改善箇所説明図

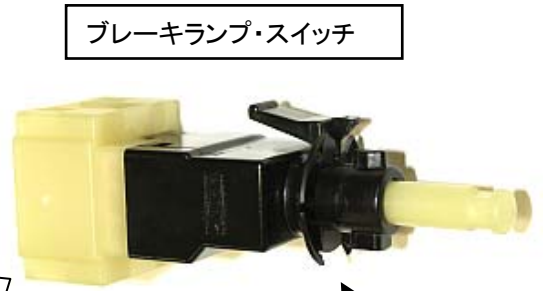
不具合発生箇所

ブレーキランプ・スイッチの内部において、耐久性が不足しているため摩耗や使用中の温度上昇による熱変形によって、電気的な接点不良を起こす場合がある。そのため、そのまま使用を続けると、当該スイッチが適切に作動しなくなり、制動灯が作動しなくなり、最悪の場合、フットブレーキ・ペダルの操作によるクルーズコントロールの解除が行われないおそれがある。

全車両、ブレーキランプ・スイッチを対策品に交換する。

識別： ブレーキペダル・アームの屈曲部から上方約10mmに黄色ペイントを塗布する。
